Voorontwerp-bestemmingsplan 'Buitengebied (Clarissenklooster Sint Claralaan)'

Reactie gemeente vooroverleg provincie

Afbeelding: conceptbestemmingsplan versus ontwerpbestemmingsplan

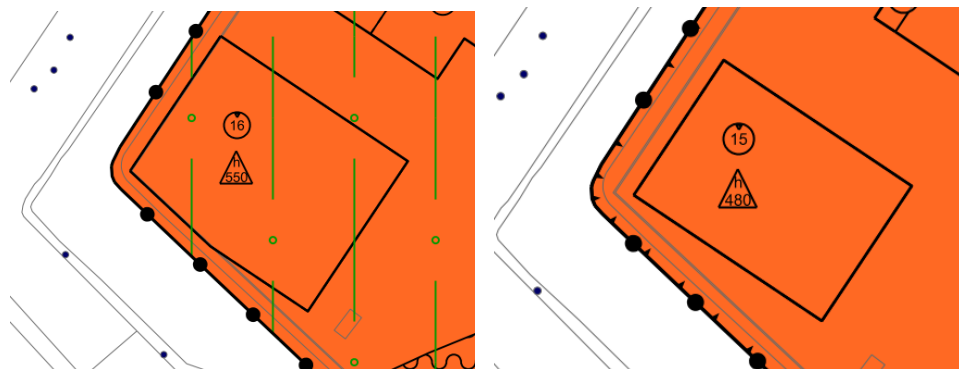
U geeft aan dat de maximale bouwhoogte van 16 meter en het oppervlak van 500 m² wordt gezien als een aantasting van de erfgoedwaarden. U stelt hierbij dat de 4 bouwlagen hoger zijn dan de nokhoogte van de kapel en dat de nieuwbouw door de perspectiefwerking dominant aanwezig zal zijn.

In het ontwerpbestemmingsplan wordt een bouwhoogte en oppervlak opgenomen van 15 meter en 480 m². Deze is daarmee teruggebracht ten opzichte van de in de vooroverlegreactie genoemde 16 meter en resp. 500 m² (zie hieronder).

Gedurende het ontwikkelproces is meerdere malen gekeken naar de positie en de grootte van de nieuwbouw. Bewust is gekozen om de nieuwbouw niet hoger te maken dan de kapel, zodat het volume niet gaat concurreren met het Klooster.

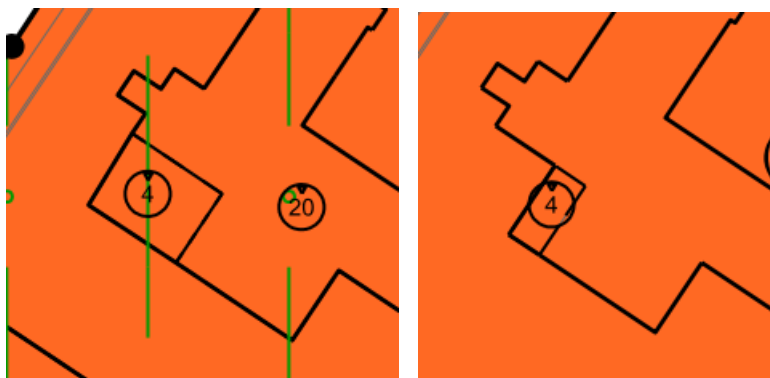
U geeft aan dat de voorzieningen ten dienste van nieuwbouw niet strijdig mogen zijn met artikel 3.31 van de IOV.

Bij de inrichting van de tuin en het park zijn in overleg met de gemeente en de landschapper Buro Bol de volgende keuzes gemaakt:

- **Parkeren:**
Het parkeren is zorgvuldig ingepast in het plan, rekening houdend met bestaande bomen door buiten de kroonprojectie te blijven.
In het (ontwerp)bestemmingsplan is voor het parkeren daarom een specifieke aanduiding opgenomen, om te voorkomen dat binnen de muren van het complex overal geparkeerd kan worden; Het parkeren voor het restaurant wordt voorzien in de semi-openbare ruimte van de buitenzusters. Dit is een meer verharde ruimte, een entreeplein, waarbij de bezoekers kort parkeren voor het restaurant bezoek. De hotelgasten die langer parkeren kunnen via het “karrespoor” langs de monumentale bomen naar de siertuin rijden waar men parkeert in het groen. Om de parkeerdruk op de tuin te beperken is er gekozen om een deel van het parkeren in de openbare ruimte (omliggende woonwijk) op te lossen. Hiervoor is een uitgebreid tel-onderzoek gedaan dat aantoont dat er een parkeer-overcapaciteit is in de wijk.

- **Padenstructuur:**
Er is gekozen om de vervallen/originele padenstructuur weer zichtbaar te maken en als uitgangspunt te nemen.
Aan deze padenstructuur voegen we minimaal extra paden toe. Er is alleen een “karrespoor” aan toegevoegd van de semi-openbare tuin naar de groene parkeerplaatsen en er wordt een terras toegevoegd aan de zuid-oost zijde van de kapel.

- **Moestuin:**
In het verleden is een groot gedeelte van de nuts-tuin gebruikt als moestuin. In één van de vakken binnen de originele padenstructuur wordt dit principe weer nieuw leven ingeblazen. Hier worden de groente verbouwd voor het restaurant.

- **Nieuwbouw:**
Deze positie van de nieuwbouw heeft de minste impact op de kloostertuin. De monumentale bomen kunnen daardoor behouden blijven; Er wordt geen grote inbreuk gemaakt op het orthogonale systeem van het Klooster als gebouw en het zicht op het Klooster blijft behouden. De nuts-tuin werd door de zusters gebruikt als tuin voor algemeen nut en telkens naar behoefte anders ingericht. Het ontwerp hiervoor werd door de zusters zelf gemaakt en was vooral functioneel. Aangezien deze nieuwbouw noodzakelijk is voor de exploitatie en dus restauratie van het Klooster is de algemene gedachte dat deze van algemeen nut is voor het behoud van het klooster.

Hoewel het kloostergebouw een vrij afgesloten karakter heeft (o.a. door muren en gracht) is met de gekozen inrichting rekening gehouden met het (omliggende) gebied.
